改善箇所説明図

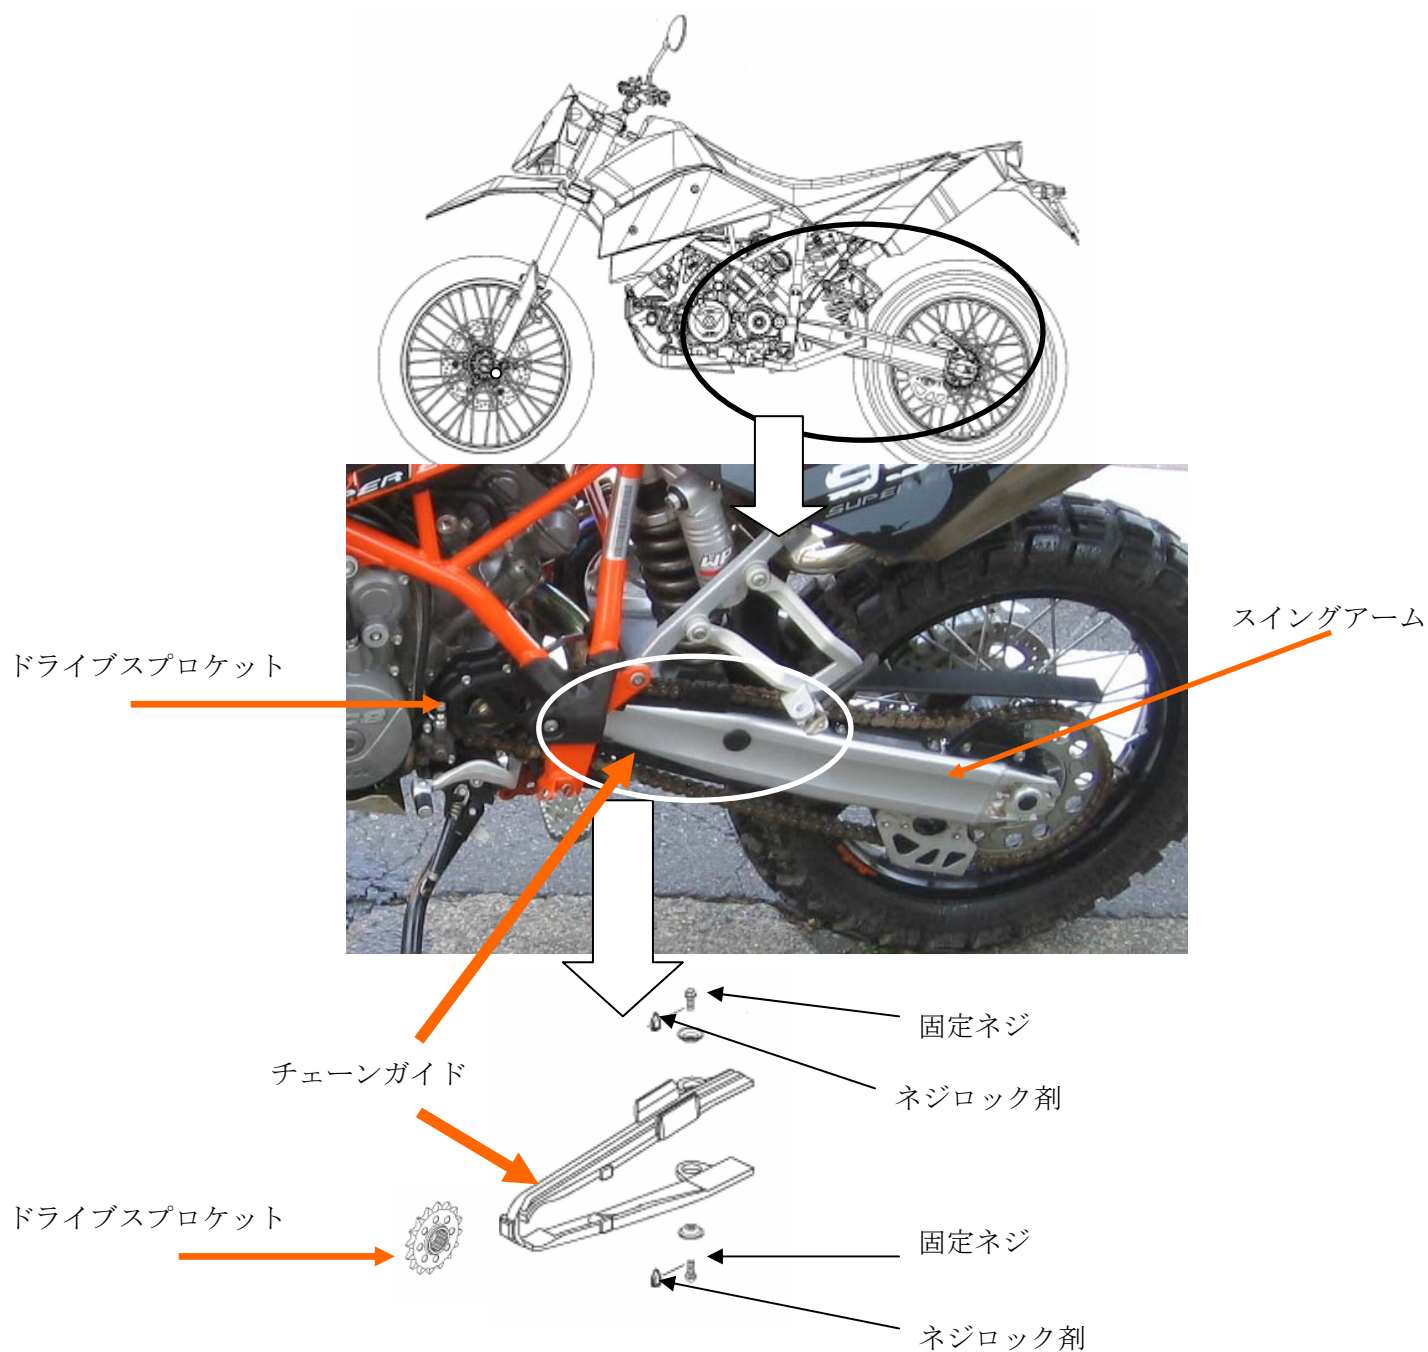
基準不適合発生箇所

スイングアームに取り付けられているチェーンガイドの組付工程において、固定ネジにネジロック剤を塗布していないものがあるため、車両の振動等によりネジが緩むものがある。そのため、そのまま使用を続けると、ネジが外れ、チェーンガイドが動いてドライブスプロケットとチェーンとの間に噛み込まれ、最悪の場合、後輪がロックして転倒するおそれがある。

改善の内容：全車両、チェーンガイドを固定するネジに、ネジロック剤を塗布の上、適正トルクで締める。
